HANSESTADT
wismar

E i n l a d u n g

17.8	Bauleitplanung der Hansestadt Wismar, Bebauungsplan Nr. 26/92 "Wohngebiet Zierower Weg", 2. Änderung Abwägungs- und Satzungsbeschluss	**VO/2014/0915**

Abwägung zur Prüfung und Entscheidung über Anregungen zur 2. Änderung des Bebauungsplanes Nr. 26/92 „Wohngebiet Zierower Weg“ gemäß § 1 Abs. 7 BauGB

**BEBAUUNGSPLAN
NR. 26/92
„WOHNGEBIET
ZIEROWER WEG“
2. ÄNDERUNG**

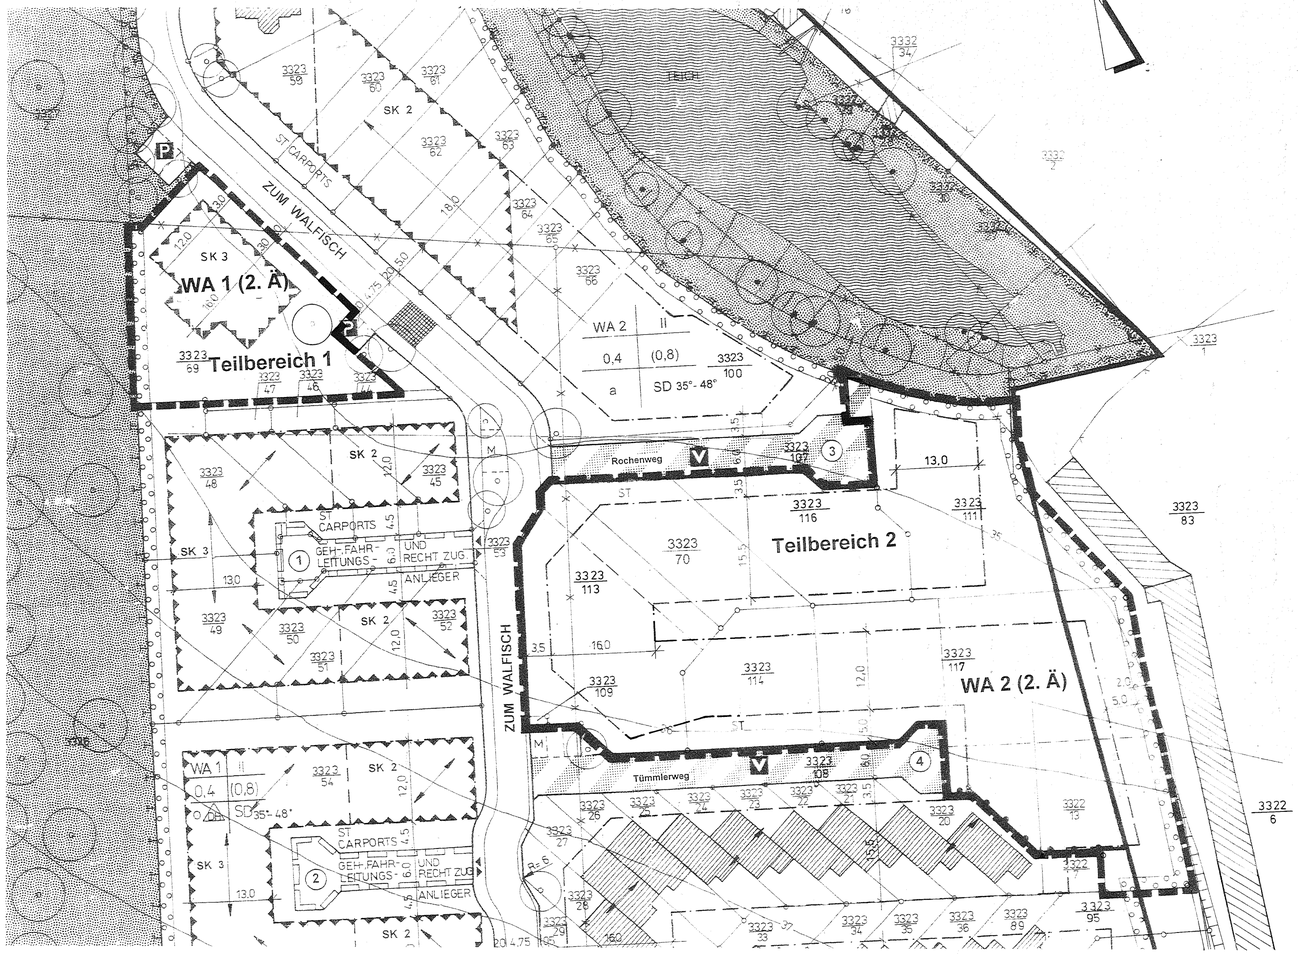
ich habe den katastermäßigen Bestand der 2. Änderung des Bebauungsplanes Nr. 26/92 geprüft und festgestellt, dass durch Vermessungen im Bereich des alten Flurstücks 3323/71 etliche neue Flurstücke entstanden sind.

Die Flurstücksbezeichnung 3323/69 (im Teilbereich 1) fehlt ganz und die Flurstücksnummern 3323/83 und 3322/6 sind bitte nachzutragen, da diese in den neuen Geltungsbereich ragen.

Nach der Überarbeitung reichen sie den Plan bitte erneut zur katastermäßigen Bestätigung ein.

Nr.	Verfasser	Sachpunkt, Antrag, Antragsbegründung, Forderungen, Vorschläge	Stellungnahme der Verwaltung
11.	Kataster- und Vermessungsamt	Der katastermäßige Bestand der 2. Änderung des Bebauungsplanes Nr. 26/92 wurde geprüft, es wurde festgestellt, dass durch Vermessungen im Bereich des alten Flurstückes 3323/71 etliche neue Flurstücke entstanden sind. Die Flurstücksbezeichnung 3323/69 (im Teilbereich 1) fehlt ganz und die Flurstücksnummern 3323/83 und 3322/6 sind bitte nachzutragen, da diese in den neuen Geltungsbereich ragen. Nach der Überarbeitung den Plan bitte erneut zur katastermäßigen Bestätigung einreichen.	Die Hinweise werden beachtet. Die neuen Flurstücke und Flurstücksbezeichnungen werden in die Planzeichnung übernommen und somit auf den aktuellsten Stand gebracht. Nach Überarbeitung wird der Plan zur katastermäßigen Bestätigung beim Katasteramt erneut eingereicht.

3. Die Begründung zum Bebauungsplan Nr. 69/08 „Südöstlicher Altstadtrand" wird gebilligt.
(vgl. Anlage 3)

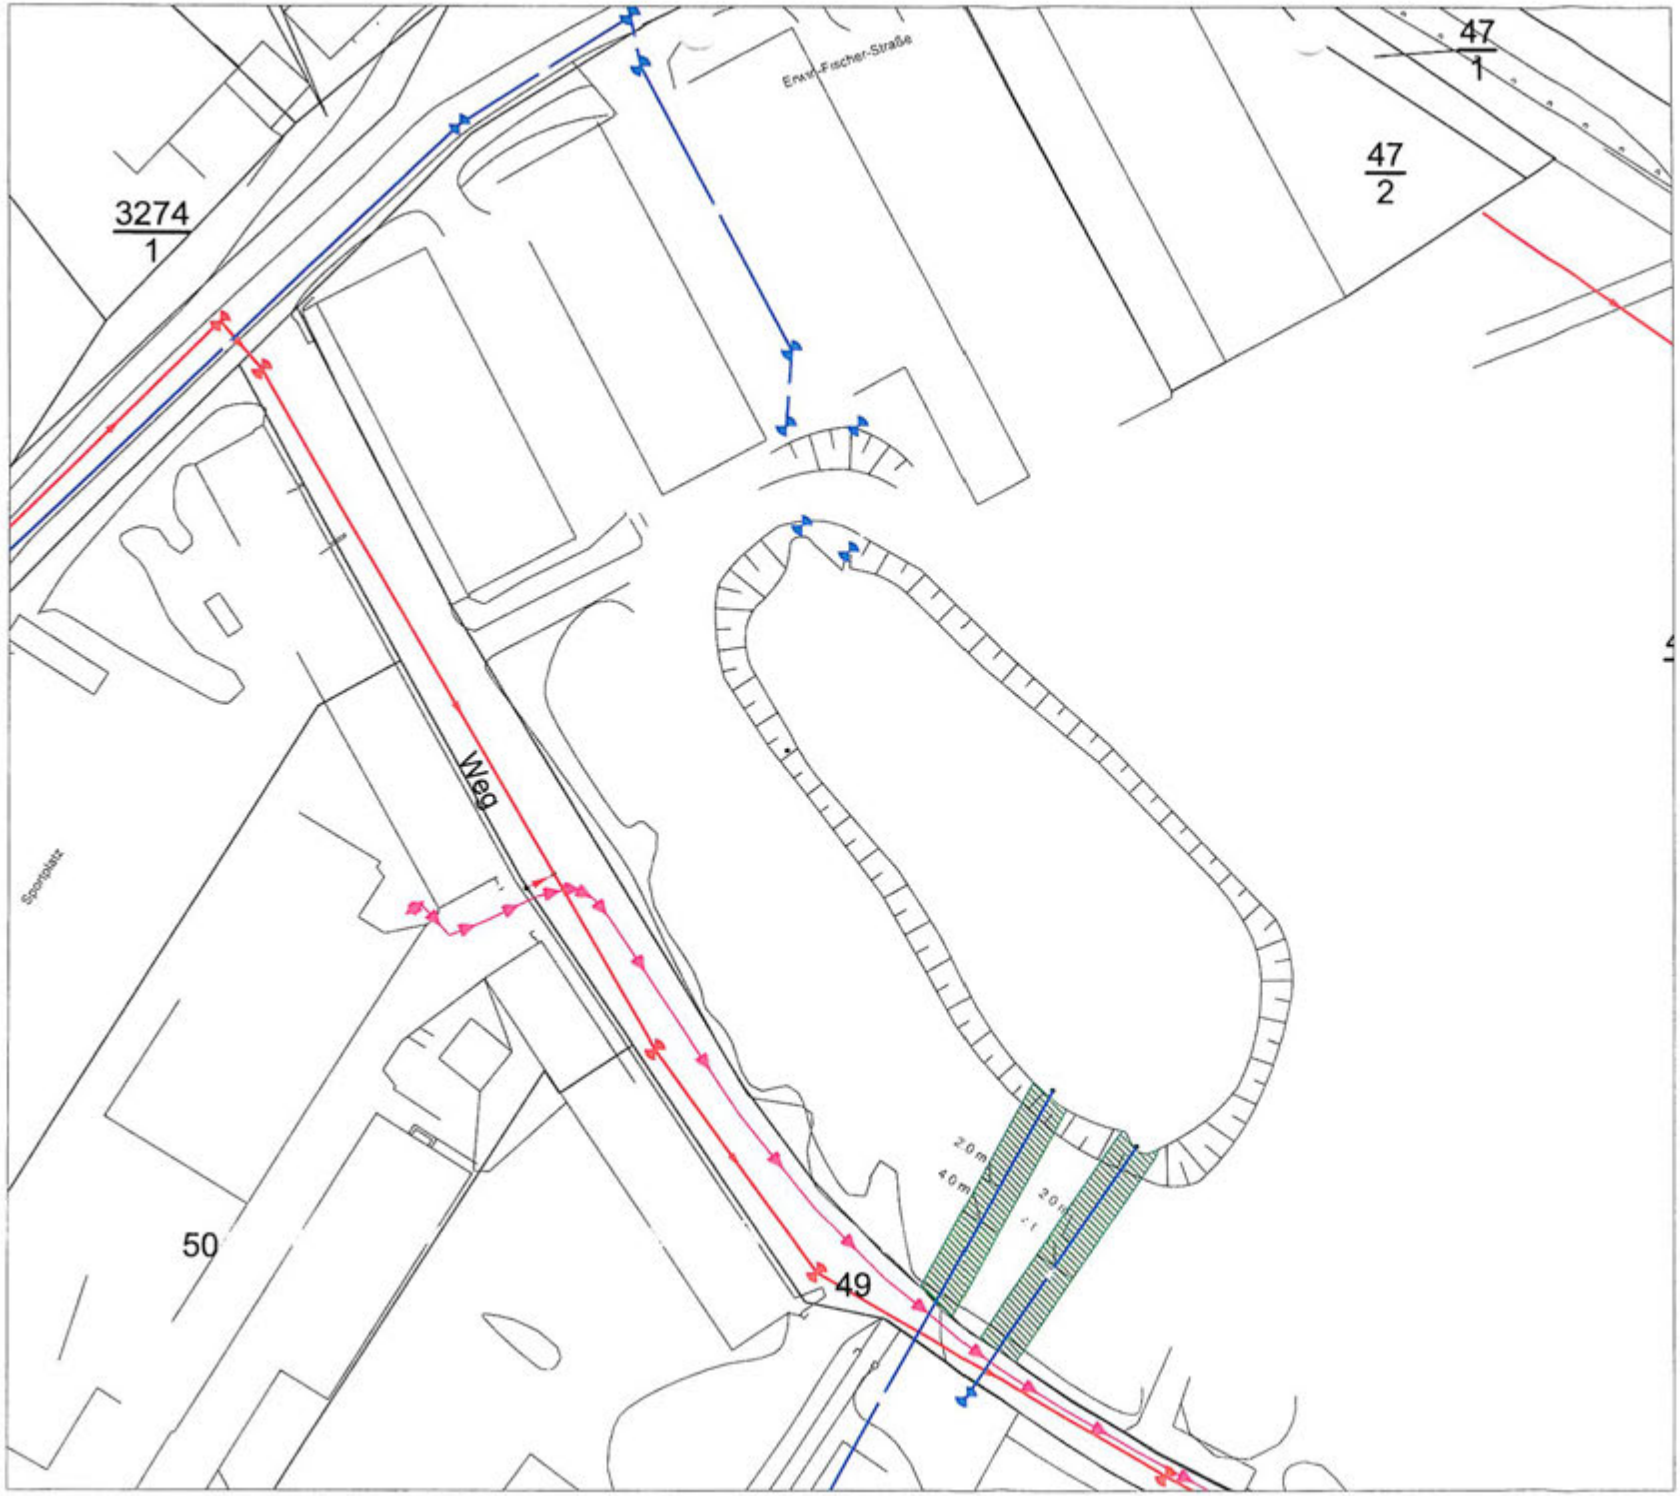
Beratungsfolge:

Änderungsvorschlag!

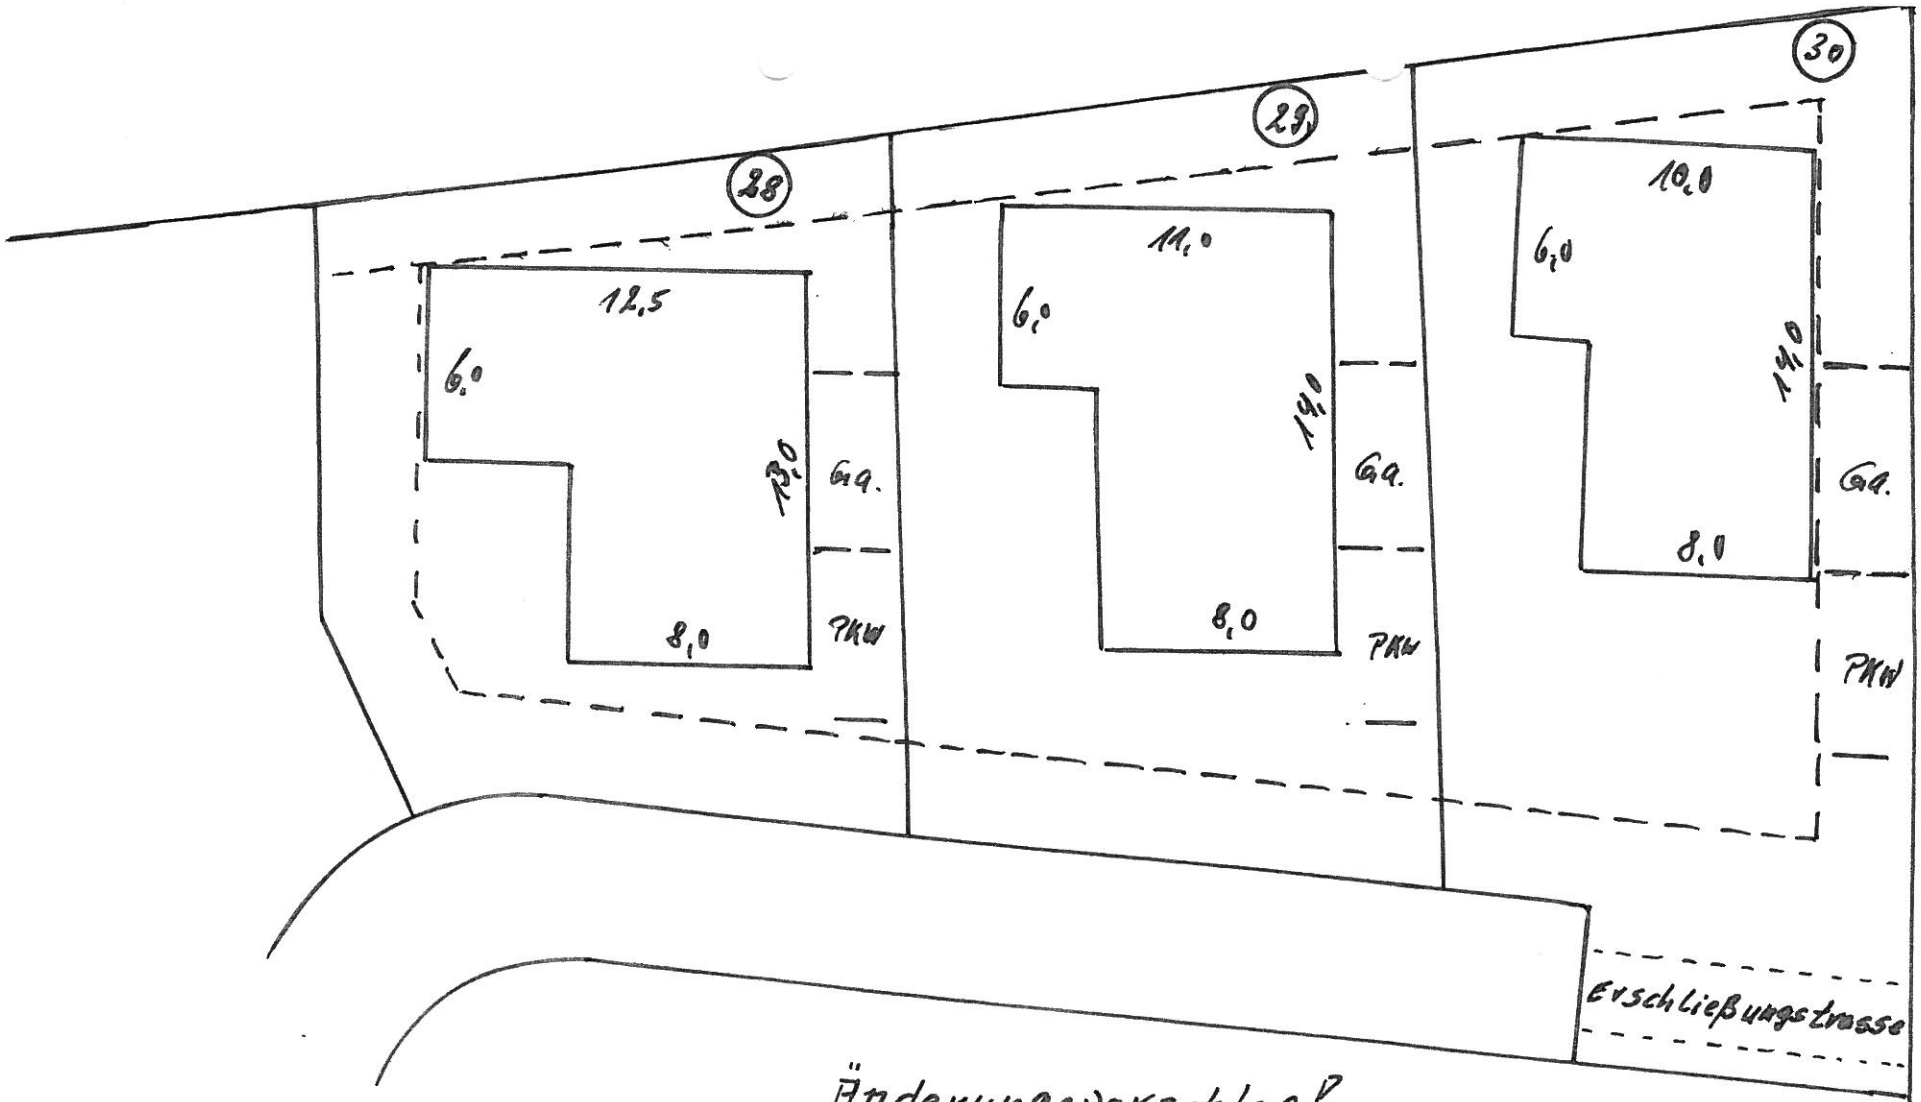
4. Im Pkt. 5.3 im 2. Satz des ersten Abschnittes heißt es: „Den neuen Eigentümer soll ein möglichst großer Spielraum bei der Gestaltung ihrer Grundstücke ermöglicht werden." Diese Aussage bedeutet sicher Hohn und Spott für die neuen Eigentümer der Einzelgrundstücke Nr. 10; 11; 21; 22 und 30. Denn in Pkt. 5.3 im 5.Absatz wird diese Zielstellung grob verletzt mit der Festlegung, „Eine Überbauung .....und der Grünfläche zur Parkanlage gerichteten Baugrenzen, durch oberirdische Nebenanlagen und Einrichtungen im Sinne des § 14 BauNVO, ist ebenfalls aus o. g. Gründen nicht gestattet". Das ist ein massiver Eingriff in die vorab mit dem

Planungsamt abgestimmte Begrenzung der Bebauung der Einzelgrundstücke zum privaten Grün. Es bedeutet ein zusätzlicher 3.00 m breiter Grundstücksstreifen darf nicht für Nebenanlagen auf den genannten Einzelgrundstücken genutzt werden. Im Pkt. 5.3 Absatz 6 ist der Inhalt leicht missverständlich, oder kann es sein, dass der B-Planer die von ihm vorgenommene Parzellierung nicht mit seinen eigenen Festlegungen im B-Plan abgeglichen hat. Eine flexiblere Nutzung der Einzelgrundstücke ist der Beschreibung jedenfalls nicht zu entlocken.

Änderungsvorschläge:
